**הנדון: דירה מספר 50, קומה 13 ברחוב [REDACTED], ראש העין****ליקויי בנייה****חוות דעת מקצועית**

דירתכם ברחוב: [REDACTED], דירה מספר 50, קומה 13, ראש העין.

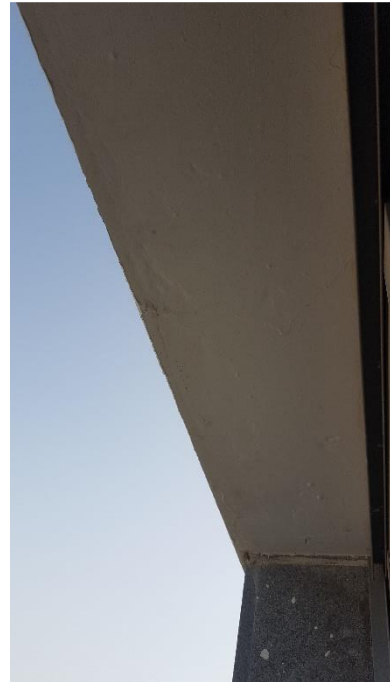
## 1.3. חריצת אף מים:

### 1.3.1. חסר אף מים בחלון שירותי הורים.

חסרים אפי מים בתחתית אדני האבן מדבכי ראש/ יציקות בולטות.  
יש לחרוץ אפי המים.

זאת בניגוד למפרט הכללי - סעיף 100512 - לפיו נדרש כי "אדני חלונות, כרכובים, מעקות וכו', יעובדו לרבות שיני  
מדלף (אף מים)".

ובניגוד למפרט הכללי - סעיף 10074 - לפיו נדרש כי "שפת האדן המובלטת מהקיר משלושת העברים תעובד עם שן  
מדלף".

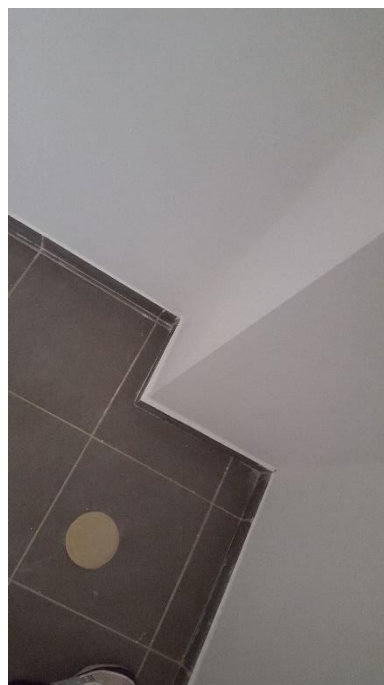
### 1.4. חיבורים בולטים ופינות גבס בולטות בהנמכת גבס לספינקלרים במטבח.

נדרש למרוח שפכטל אמריקאי ב-3 שכבות, לבצע שיוף ולחדש צביעה בצורה מקצועית.  
זאת בניגוד למפרט הכללי לעבודות בנייה סעיף 210493 סעיפים ב,ה'.

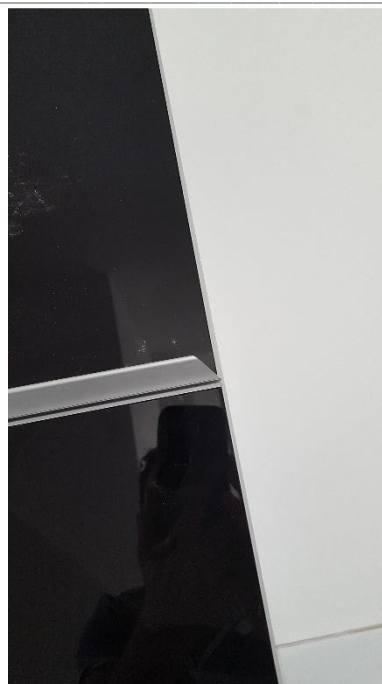
2.1.1 צוקל מטבח פגום ומותקן בצורה לא מקצועית.

הליקויים סותרים בין היתר את הדרישות כמפורט להלן:  
המפרט הכללי - סעיף 06.03.01.  
תי"י 23 חלק 2 - סעיף 3.1 וטבלה 1.  
מדרש להתקין הלבשה ברזב מינימלי של 6.5 ס"מ.  
זאת בניגוד לתי"י 23 חלק 2 סעיף 4.1.2.2.

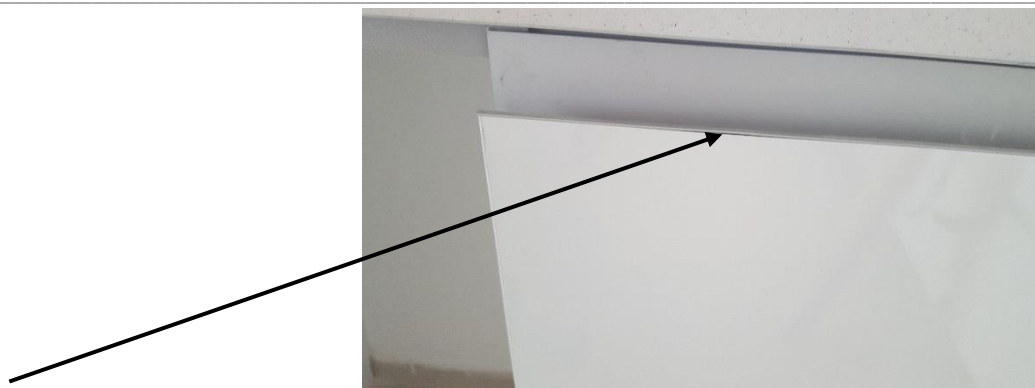
**2.1.3.** משקוף דלת כניסה לשירותי חדר מתבגר מותקן בסטייה וכתוצאה מכך דלת אינה נסגרת בצורה תקינה.

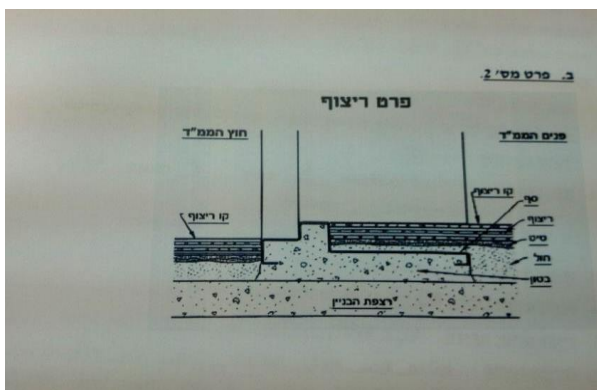
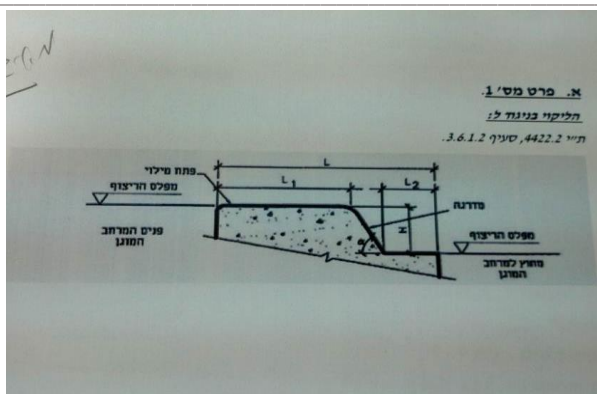
3.4.1. משקוף דלת ממ"ד מותקן בסטיה וכתוצאה מכך דלת ממ"ד אינה נסגרת בצורה תקינה.

זאת בניגוד לתקנות ההתגוננות האזרחית (מפרטים לבניית מקלטים) התשי"ן 1990 סעיף 202 הקובע כי: "הכניסה  
למרחב מוגן דירתי תהיה מתוך שטח הדירה ותותקן בה דלת הדף דירתי, אשר תהיה אטומה בפני גזים."

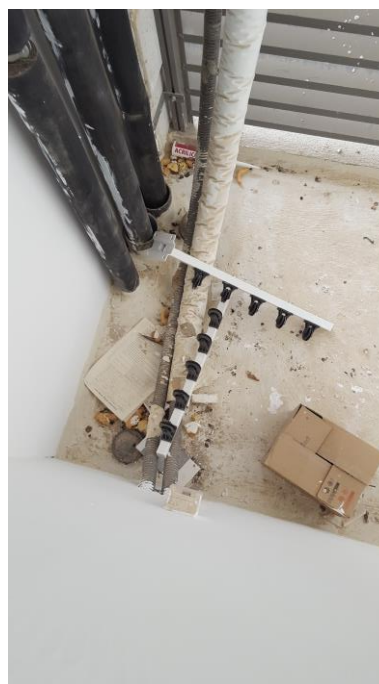
3.5. סף תחתון דלת ממ"ד גבוה בכ- 5 מ"מ מרצפת פרוזדור חדרים.

מדרש לבצע עי'פ תקן, כאשר הסטיה המקסימלית 1 מ'י.מ.

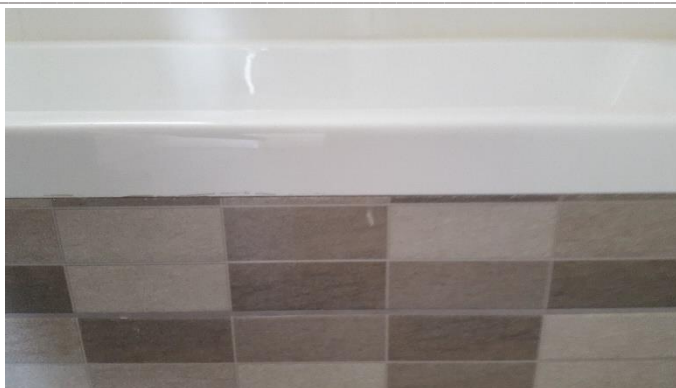
.4.1.3 איטום בחומר אלסטי סביב אמבטיה שירותים מרכזי.

יש צורך במלוי סליקון דוחה עובש.

זאת בניגוד להל"ת (קבועות שרברבות ומחסומים) סעיף 3.1.3 הדורש כי: "...במקרים בהם הקבועה נוגעת בקיר או ברצפה, יהיו שטחי המגע אטימי מים"

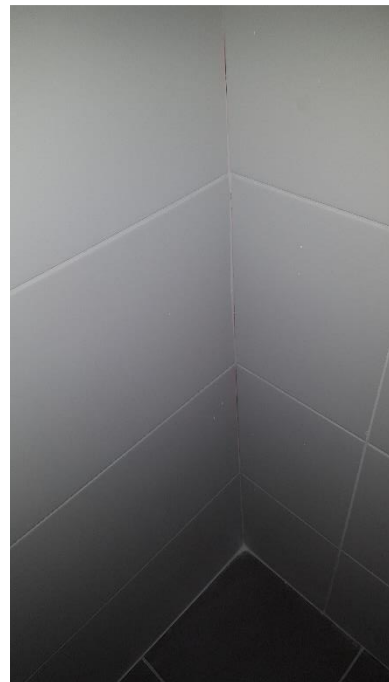
**4.2.1. השלמות ותיקוני רובה בכלל שרותי חדר מתבגר עקב אי אחידות בגוון וגימור לא מקצועי.**

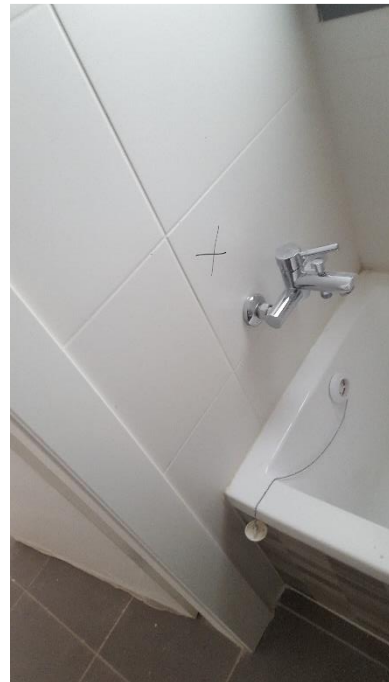
**4.3.1.** 2 אריחים פגומים ובחיתוך לא מקצועי בשרותי חדר מתבגר.

יש לפרק אריחים פגומים ולחפות מחדש באריחים תקינים ובצורה מקצועית.  
הליקויים סותרים בין היתר את כללי המקצוע והדרישות המפורטות להלן:  
בניגוד לתי"י 314.

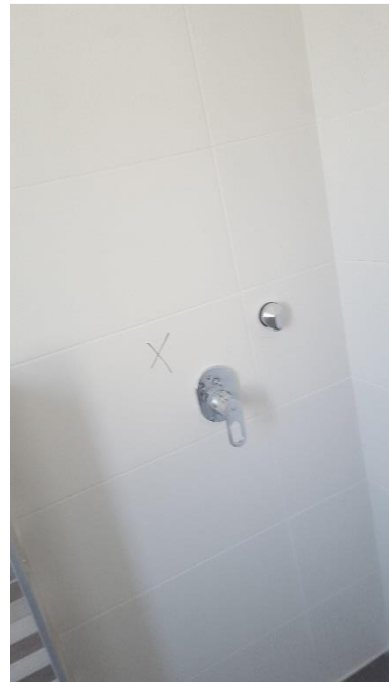
4.3.2. 2 אריחים פגומים בשירותים מרכזי.

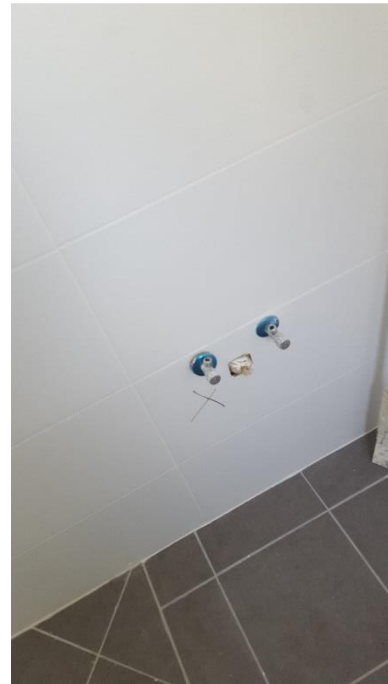
4.3.3. 2 אריחים פגומים ובחיתוך לא מקצועי בשרותי הורים.

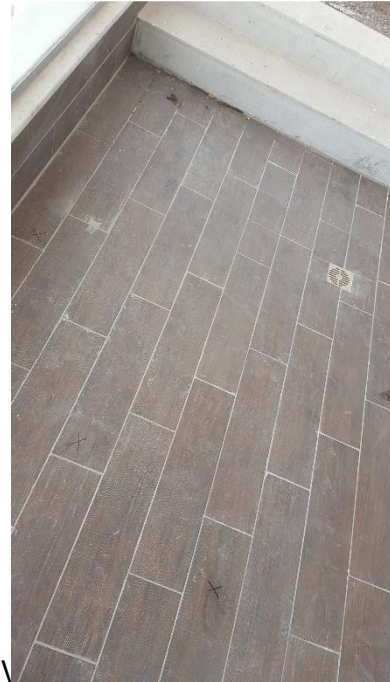
7.1.3. 13 אריחים פגומים ו-1 פנל פגום במרפסת שמש חדר דיור.

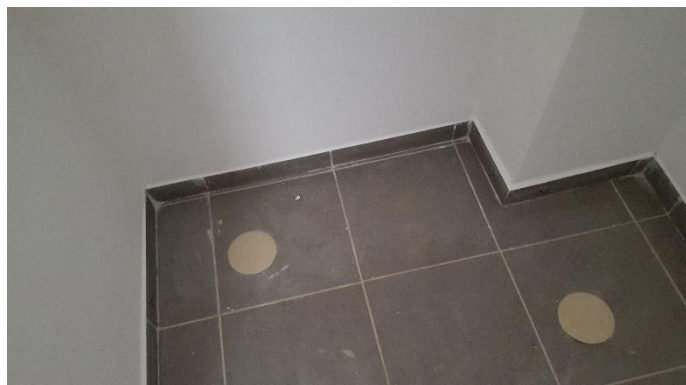
7.1.5. 4 אריחים פגומים ובחיתוך לא מקצועי בשרותים מרכזי.

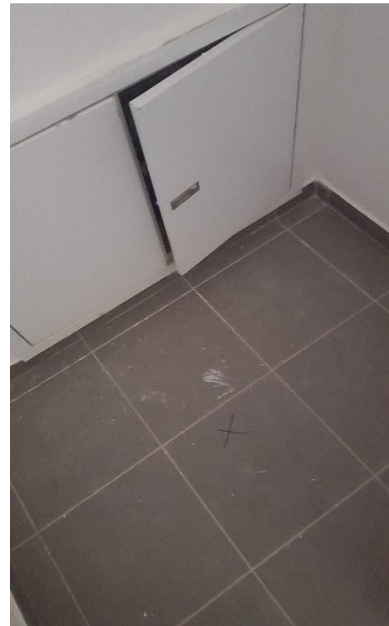
7.1.6. 1 אריח פגום ו-3 פנלים פגומים ובחיתוך לא מקצועי בחדר כביסה.

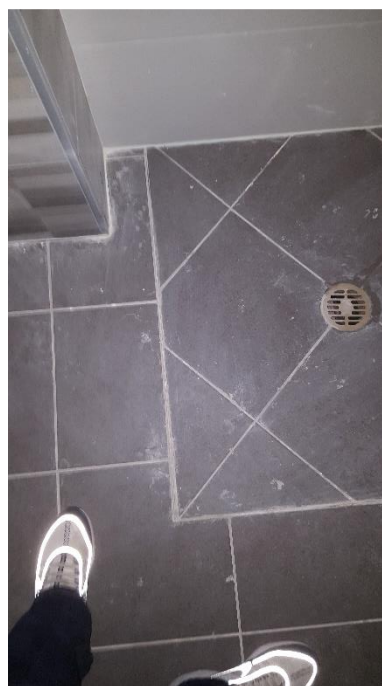
7.4.2. פס הפרדה בכניסה לשרותי חדר מתבגר בסטייה מהמישוריות.

נדרש להשלים פס הפרדה.

בניגוד למפרט הכללי הבין משרדי לבניה (הספר הכחול), סעיף 100811 לפיו: "המעבר בין שטחים רטובים ויבשים יהיה מודרג ויבצע לפי התוכניות"  
זאת בניגוד למפרט הכללי הבין משרדי לבניה (הספר הכחול), סעיף: 10024 - הדורש כי "אם לא נאמר אחרת, במקומות שיש בהם הפרשי מפלסים, יש לסיים את הריצוף בפס אלומיניום שטוח בחדך מינימלי של 3/30 מ"מ מעוגן היטב".

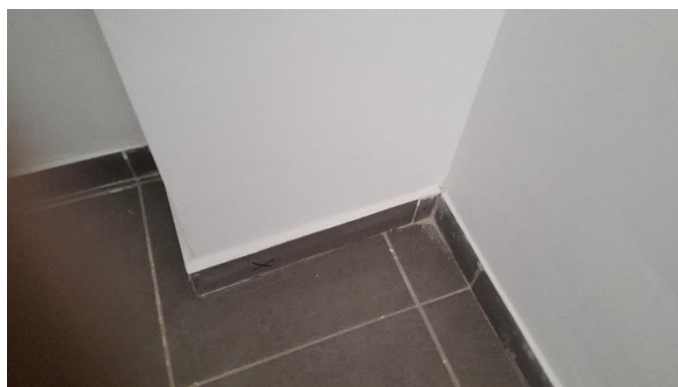
7.5. אי התאמה בין שיפולים ואריחים חדר כביסה.

נדרש לפרק את השיפולים ולבצע מחדש בגוון ובסוג התואם את אריחי הריצוף.  
זאת בניגוד לת"י 1555 חלק 3 סעיף 2.1.1.3 לפיו - נדרש שהשיפולים יהיו מאותו סוג של אריחי הריצוף.

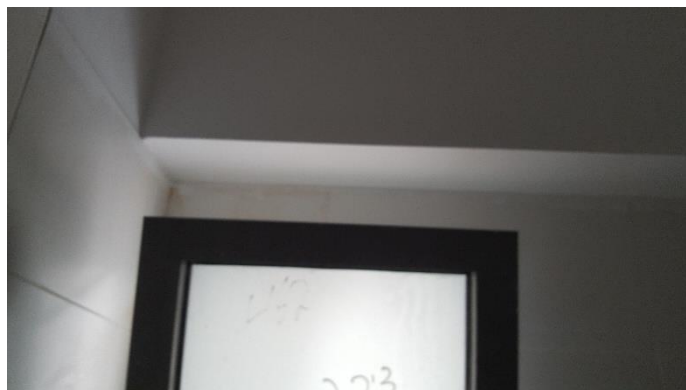
#### 8.1.3. השלמת מכסה תחתון במעקה מרפסת שמש.

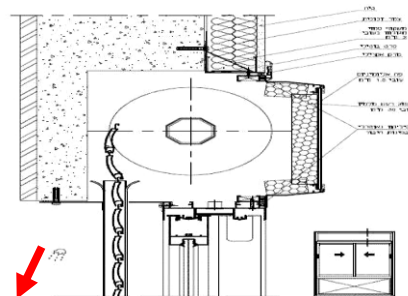
ע"פ ת"י 15009.2 סעיף 3.6.1 (1997), לא יעלה מרווח על 1.5 ס"מ באופן שיהיה סגור באמצעות זווית אלומיניום הכולל מברשת כדי לצמצם את המרווח עד פני התריסים לאטימה מפני חדירת רטיבות ולמניעת חדירת חרקים ומזיקים פנימה. חשוב לציין שבצוע סגירה ע"פ דרישות תקן יפתור גם חלק מבעיות פיה בדירה. בנוסף לכך לא הודבקו חומרי בידוד על הדפנות של ארגז התריס ולא כפי הדרישה בת"י 1509.2 סעיף 3.6.3 (1997):

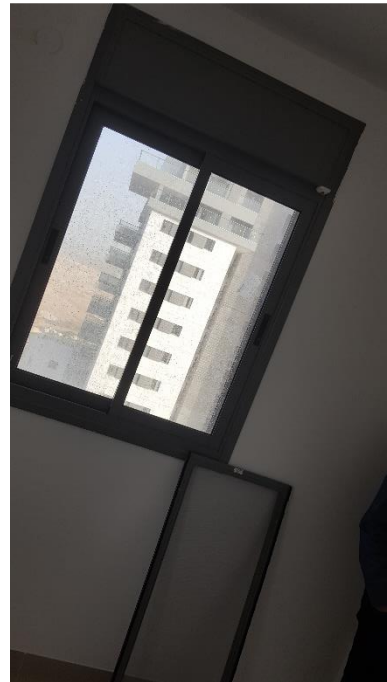
8.3.10. השלמת רשת חלון חדר הורים (חלון קרוב לשירותי הורים).

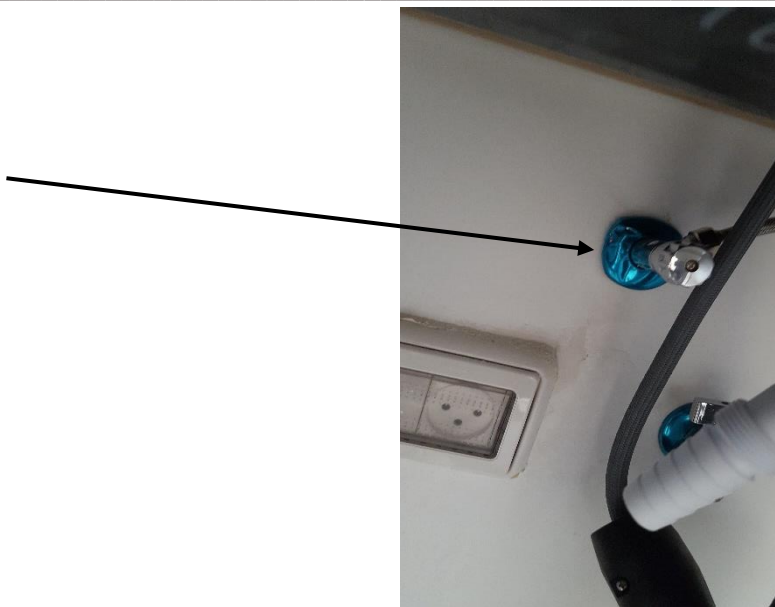
**9.2.1.** פגם ברוזטה ברז ניל הזנת מים חמים כיור מטבח.

מדרש להתקין את כלל האביזרים בצורה מקצועית.  
זאת בניגוד לתי"י 4068 חלק 1 סעיף 4.1 האוסר פגיעות מכניות (קמטים, שריטות, שברים) ופגיעות כימיות (איכול, חספס שגרים ע"י מלט או סיד, גימום וכתימה) במוצר.

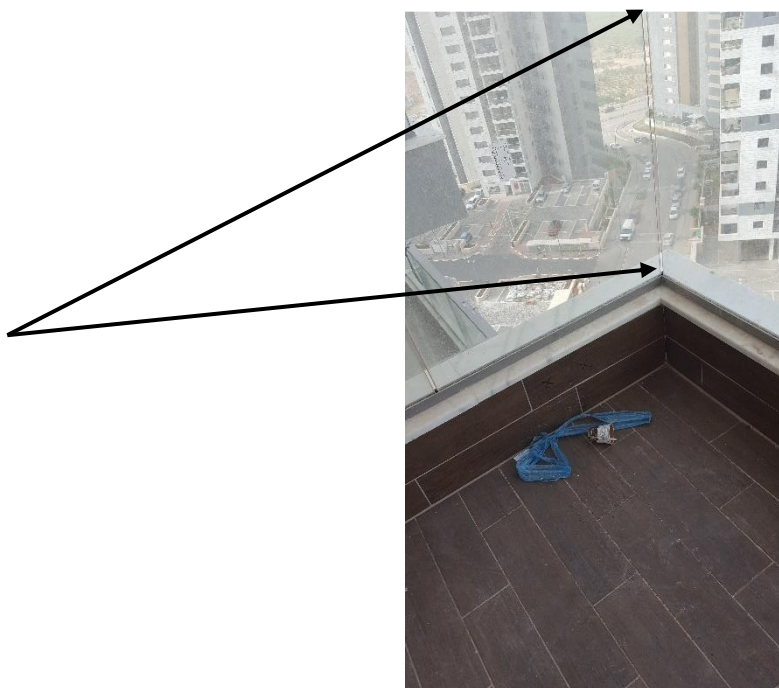
11.1.1. זכוכית פגומה במרפסת שמש חדר דיור.

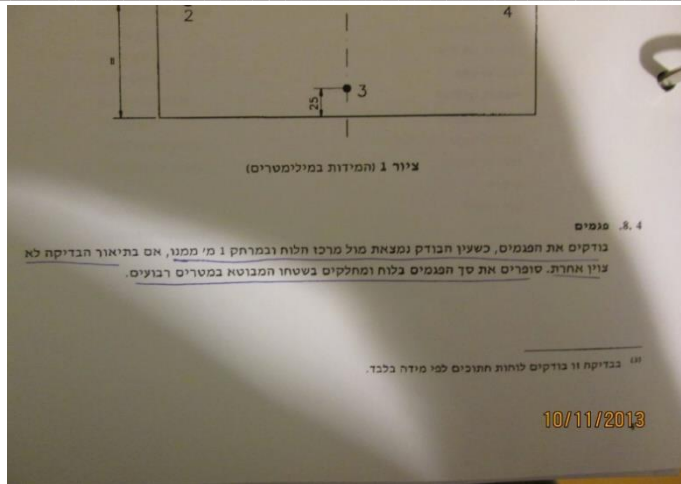
11.1.2. זכוכיות מעקה מרפסת שמש מותקנות בגימור לא מקצועי (בפינת מרפסת שמש), ניתן לראות כי המישקים אינם מקבילים.

בניגוד לת"י 938 חלק 1 (סעיף 8.4), החל על זכוכית בטיחות, בדיקת פגמים נעשית ממרחק של 1 מ'.
